照射燃料集合体試験施設（FMF）に係る 使用前検査の検査内容について

令和5年3月6日

国立研究開発法人日本原子力研究開発機構
大洗研究所 燃料材料開発部
集合体試験課

図1. 分析室の外壁面と金相セル付属の電界放射走査型電子顕微鏡の外部遮蔽体の外表面との距離の関係

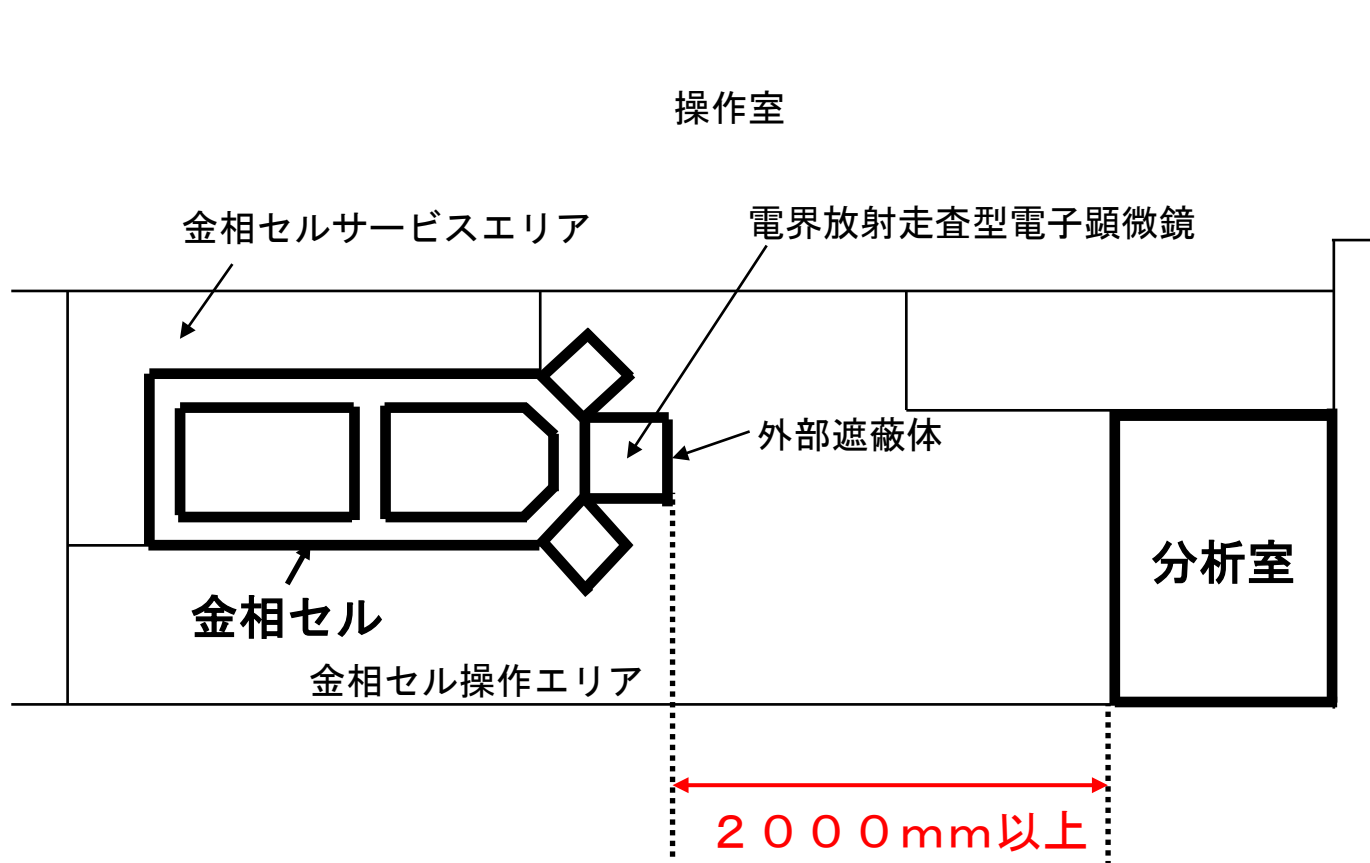
- ・分析室の外壁面と金相セル付属の電界放射走査型電子顕微鏡の外部遮蔽体の外表面との距離が2000 mm以上であること。

図1に分析室の外壁面と金相セル付属の電界放射走査型電子顕微鏡の外部遮蔽体の外表面との距離の関係を示す。

- ・分析室の外壁面と金相セル付属の電界放射走査型電子顕微鏡の外部遮蔽体の外表面との距離が2000 mm以上である設計とする。

検査対象	基準
分析室	・ <u>分析室の外壁面と金相セル付属の電界放射走査型電子顕微鏡の外部遮蔽体の外表面との距離が2000 mm以上であることを実測により確認する（寸法検査）。</u>
